## Dodatek č. 3

Smluvní strany tímto prohlašují, že dne 9.4.2020 uzavřely smlouvu o dílo, jejímž předmětem je provedení stavebních prací na veřejné zakázce s názvem: „**III/12519 Kácov, most ev.č. 12519-1**“ (dál jen „**Smlouva o dílo**“). Na základě dohody smluvních stran a ve vazbě na čl. 14. odst. 13. Smlouvy o dílo, uzavírají smluvní strany tento dodatek č. 3 ke Smlouvě o dílo (dále jen „**Dodatek č. 3**“).

## Změnový list

Název a evidenční číslo Stavby: III/12519 Kácov, most ev. č. 12519-1; vz-677/19 Název stavebního objektu/provozního souboru (SO/PS): Most	Číslo SO/PS / / číslo Změny SO/PS:  201 / 1	Číslo ZBV:  3.3
--	--	-----------------------

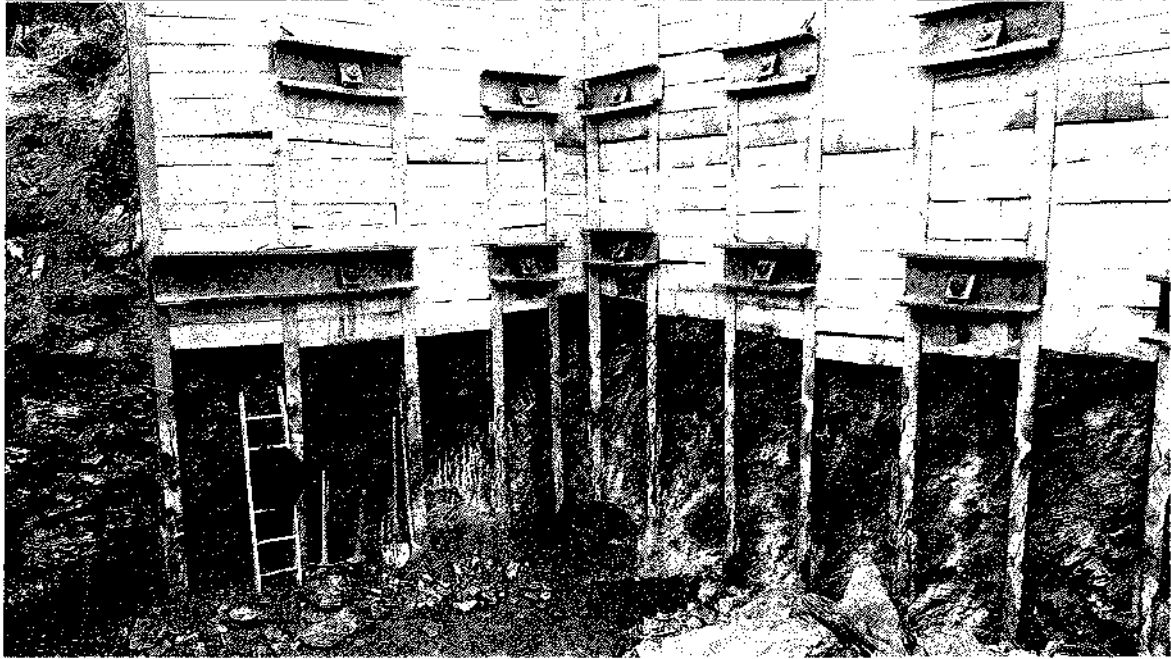
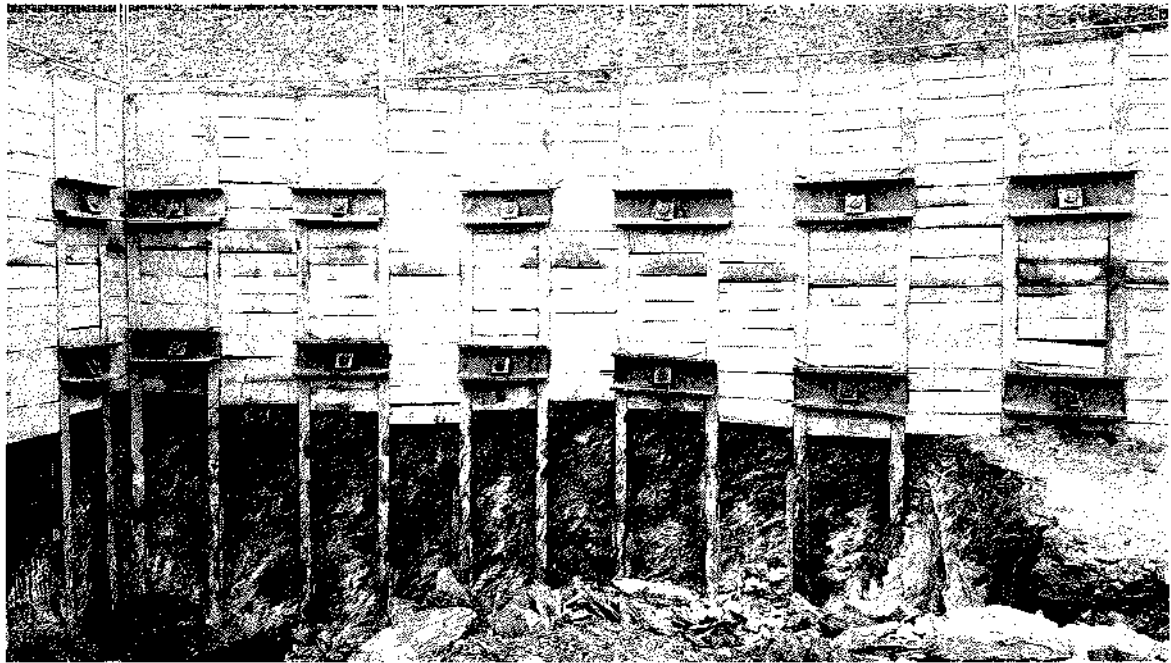
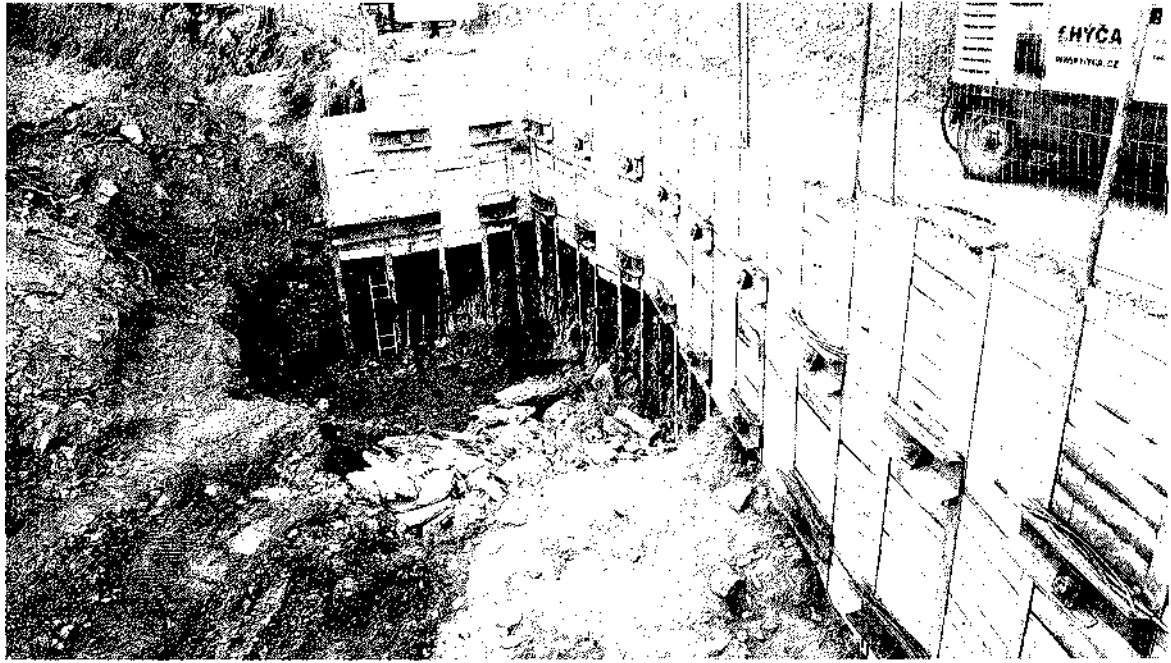
Při odtěžování živičných vstev z úkolné  
manipulační plošiny pro vrtání druhé řady  
kotev v úseku 1. etapy (od OP 4 vlevo) byla  
zastížena soudržná hornina (orientačně R3).  
Hornina vyžehá v trojúhelníkovém tvaru směrem  
cca od 1/3 výkopu směrem k odhulenému  
záporovému pažení (viz pořizená fotodokumentace).  
K dosažení nivelety vodorovné základové spáry  
dle RDS je třeba tenko skalní útvary  
odbourat. Zhotovitel po předběžné konzultaci  
s projektantem RDS objednal sděluje:

- pro dosažení požadované nivelety je třeba  
uvést skalní profil odbourat (mechanicky  
stejným kláděm a ručním dočištěním  
základové spáry)
- v úseku mimo skalní masiv lze předpokládat  
nutnost sanace podloží dle RDS pro  
dosažení stovnatelných fyzikálně-mechanických  
vlastností základové spáry
- uvedené skutečnosti nebylo možné při  
přípravě a realizaci zpracování PDPS ani

RDS předpokládat. Skutečná poloha ~~u~~  
trav skalního masivu ~~byť~~ je zjistitelná  
až po ~~ott~~ při odtěžování zemních vrstev  
dle RDS.

- uvedené skutečnosti mají dopad na  
dobu provádění díla a celkové náklady  
stavby (strejní bourání a místní dočištění  
v horninovém masivu)
- Celkový dopad bude oznámen objednateli  
po odtěžení a odbourání nadloží na  
niveletu základové spáry v celém SO 251.

Zhotovitel žádá objednatle o povolení  
~~zahájit~~ zahájit odbourávání horninových  
vrstev na úrovni nivelety základové  
spáry.

ZADÍK TOS: PROVEDENA KONTROLA  
STAVBY A PROVEDENÍ PRACÍ. POTVRZENÍ  
NALEZENÍ SKALNÍHO MAsIVU U LEVÉ STRANY  
U SO 251 OPĚRA 4 (VIZ FOTODOKUMENTACE STAVBY).  
POVOLÍ ODBOURÁNÍ VRSTEV NA ÚROVNI NIVELETY  
ZÁKLADOVÉ SPÁRY A ZADAL O VYJÁDŘENÍ  
A.S. (ING. DUŠAN ČERNÝ D.)
